工事名：囲町東地区第一種市街地再開発事業 施設建築物本体工事（A敷地 住宅棟）

図名：バルコニーPCa製品図

図面番号 5ABS11A

240809【囲町A】5-13S(5-25あり)バルコニー承認図

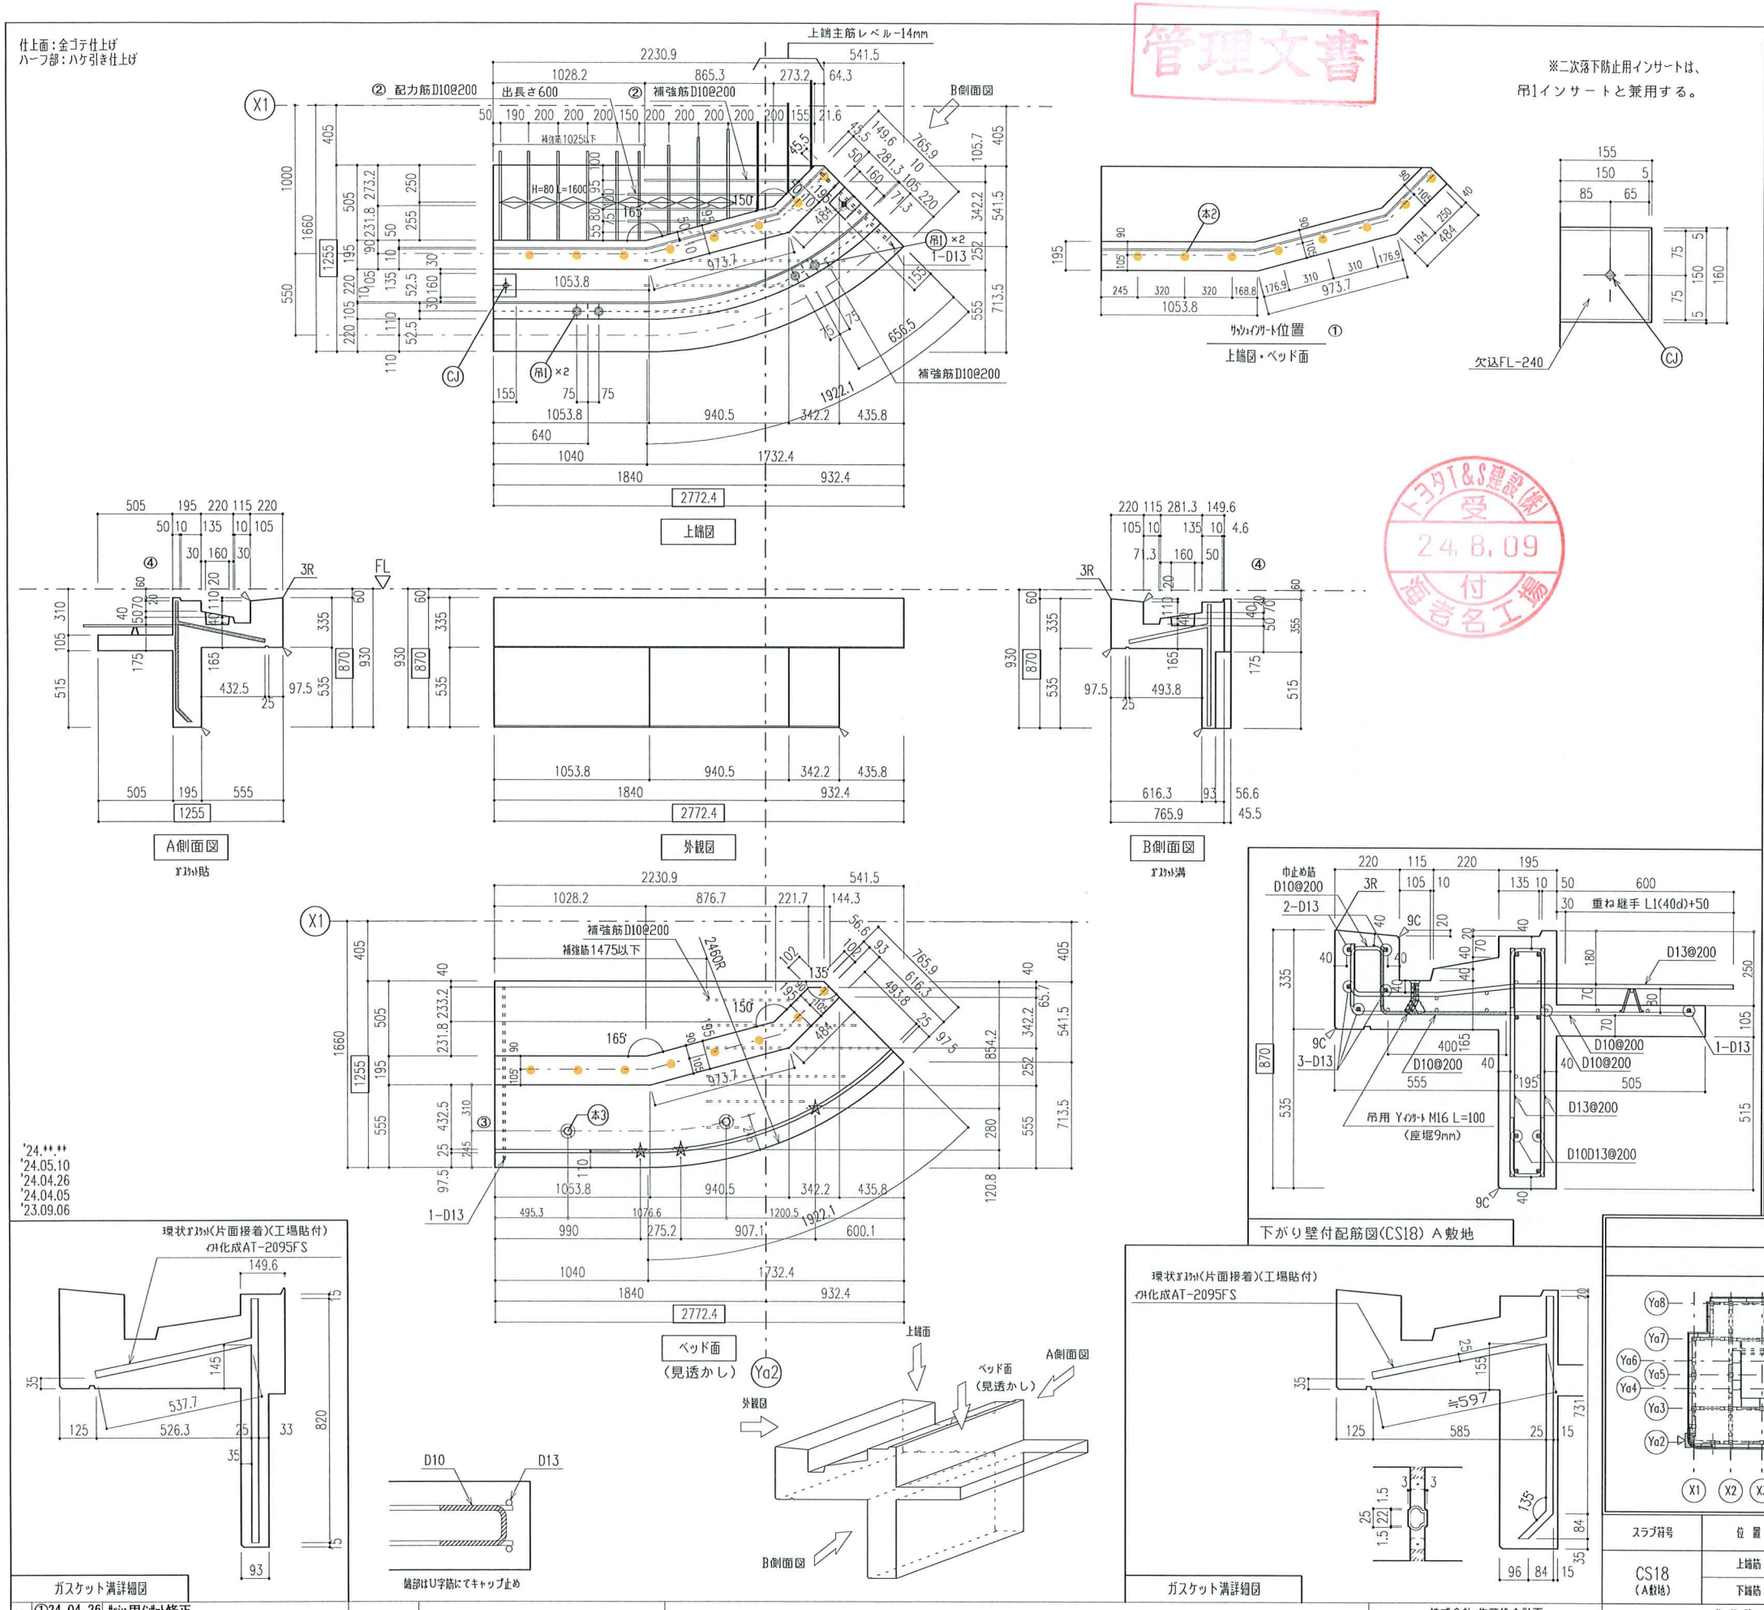
記号	年月日	内容
①	24.04.26	ｻﾝｼｪｲﾝｻｰﾄ修正
②	24.06.05	鉄筋表記修正
③	24.07.16	ガラス交換用インサート追加
④	24.07.22	立上り寸法変更
